SUSITARIMAS

Prie 2020 m. balandžio 14 d. sutarties Nr. 22-858

Atidengtų konstrukcijų apžiūros

Objektas: „Panevėžio regos centro „Linelis“ vidaus patalpų ir ugdymo aplinkos modernizavimas Ukmergės g. 35, Panevėžys“

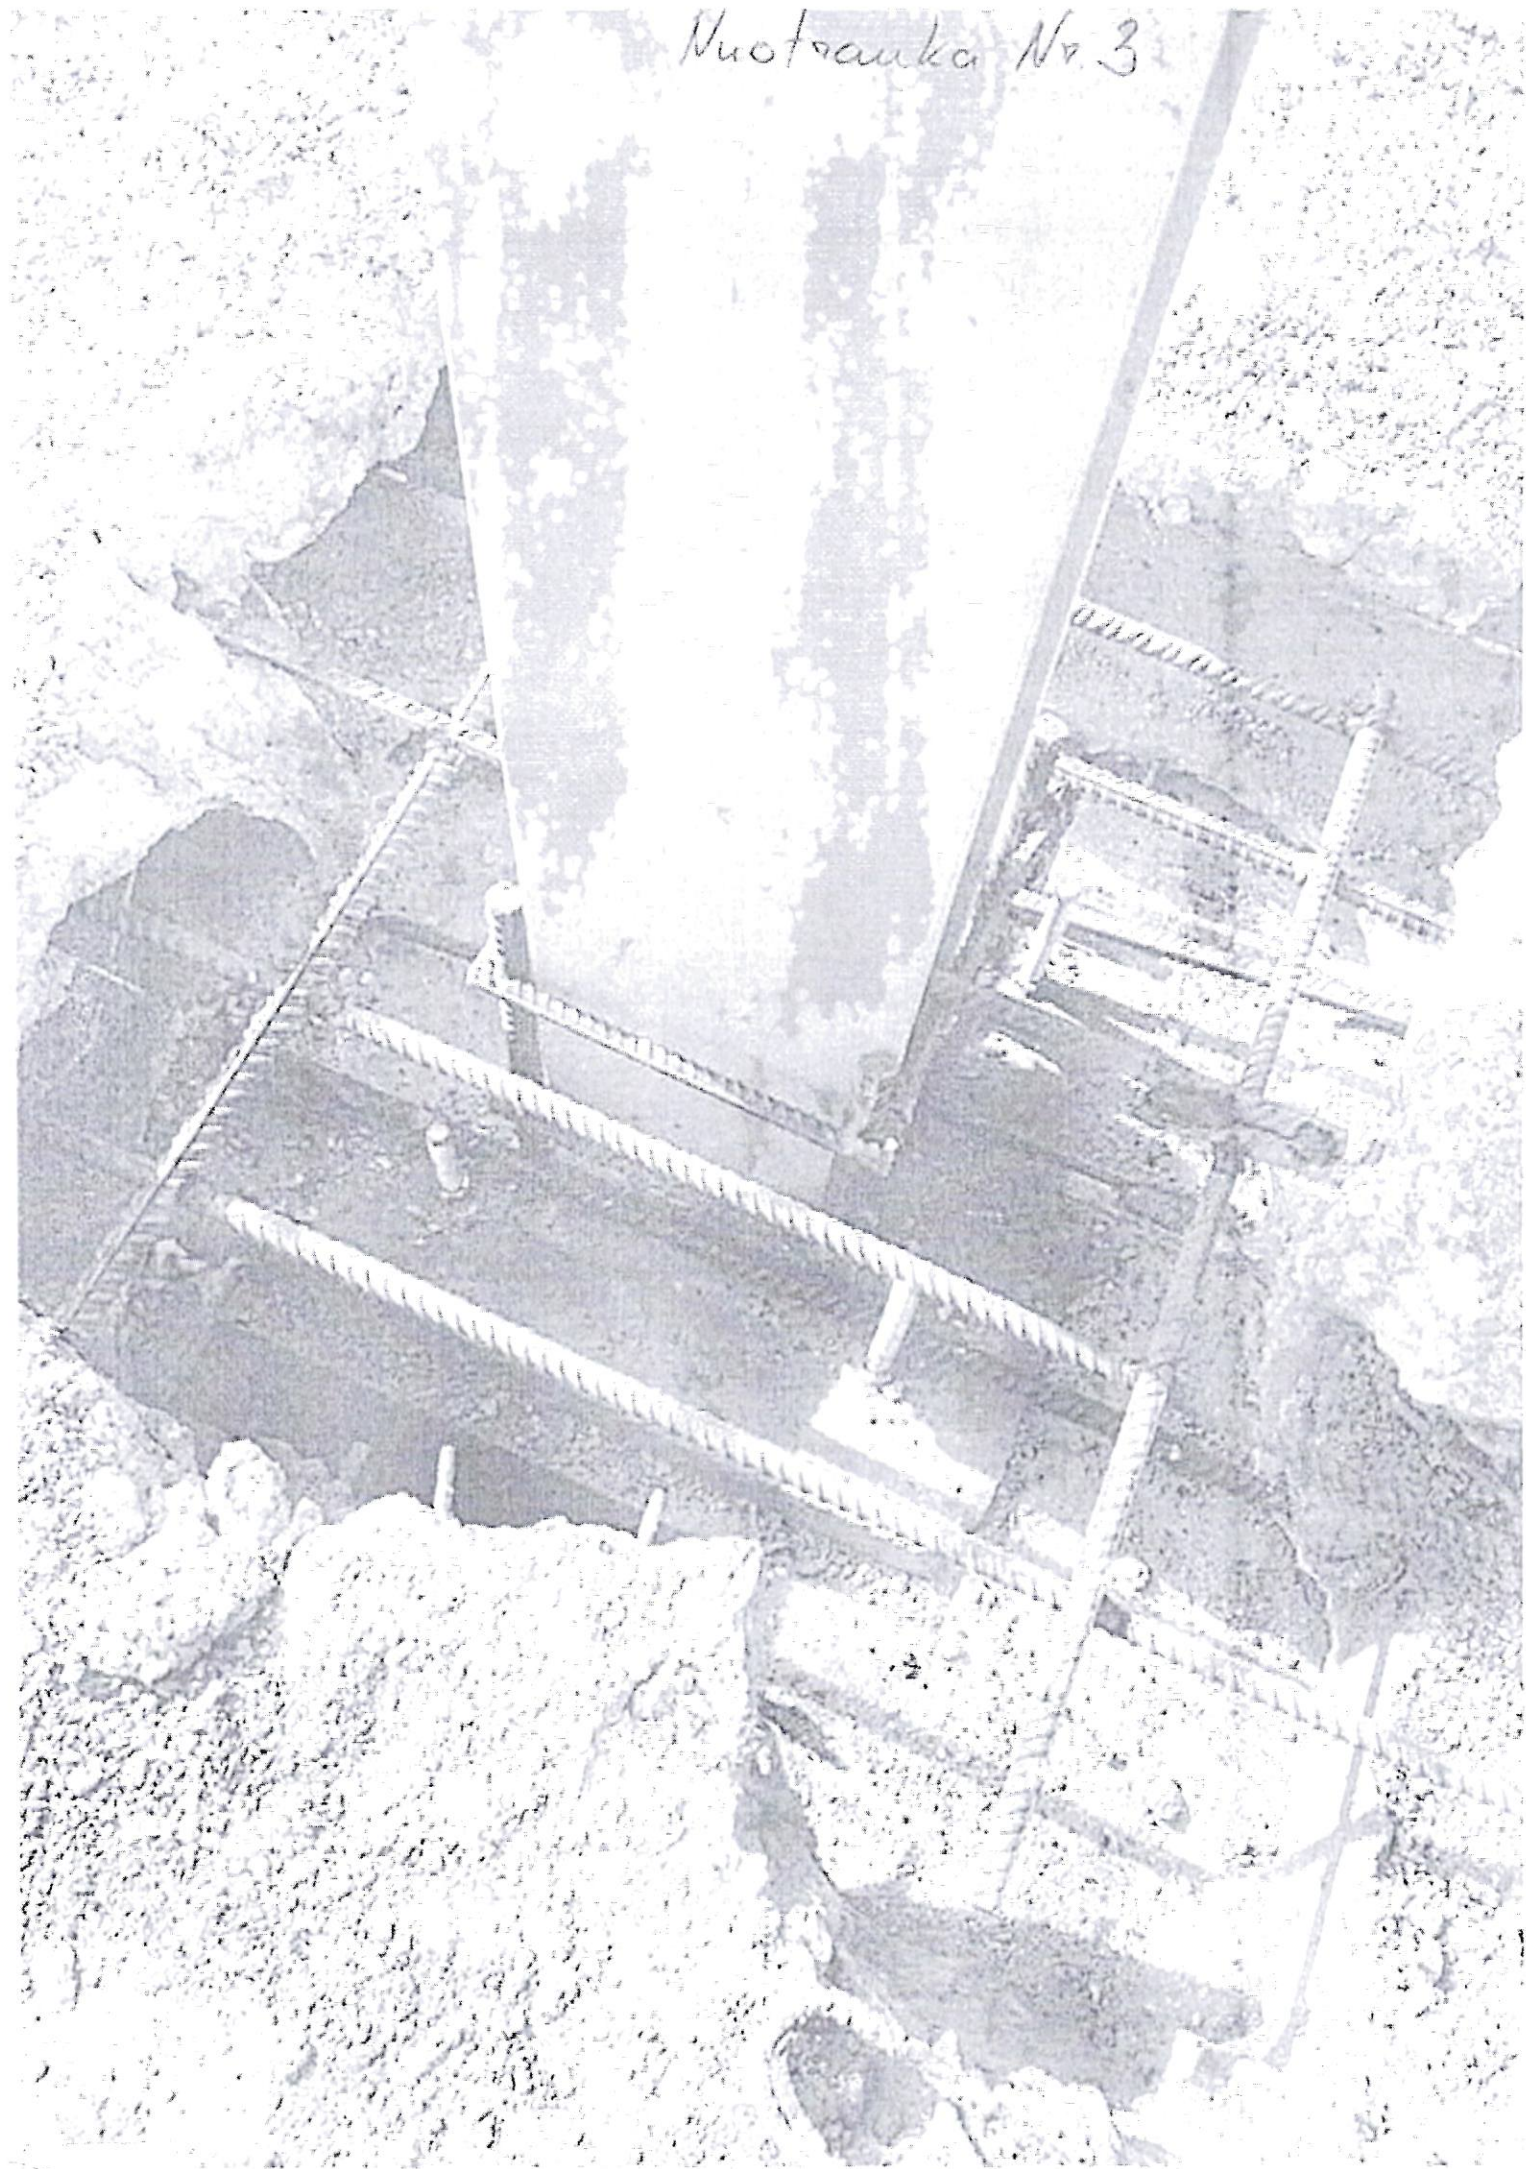
1. Projektinis seno stogo apšiltinamojo sluoksnio iš dujų silikato blokelių ardomas storis 150 mm. Faktinis storis 300 mm. Žiūrėti nuotrauką Nr. 1
2. Išardžius seno stogo sluoksnius iki denginio plokščių nustatyta, kad ašyse A-A ir C-C esami ilginiai sumontuoti su dideliais nukrypimais (schema pridedama), jų plotis 160 mm, turėtų būti 380 mm; ašyje B-B kolonų atrėmimo vietose rasta sija, kurios plotis 250 mm, turėtų būti 380 mm. Nuotrauka Nr. 2

3. Ašyje C-C iškirtus angas perdangoje kolonų montavimo vietose, pažeidžiama plokščių nešanti armatūra, dėl ko plokštė praranda savo skaičiuotiną stiprumą ir stabilumą. Nuotrauka Nr. 3

4. Nustatyta, kad esamos plokštės ant nešančių sienų sumontuotos jas užleidžiant tik 5 cm.
5. Tarp ašių 1-1 prie A ašies atrastas netankinto betono monolitinis ruožas su pažeista armatūra ir dideliu įlinkiu (viduryje 5 cm). Nuotrauka Nr. 4
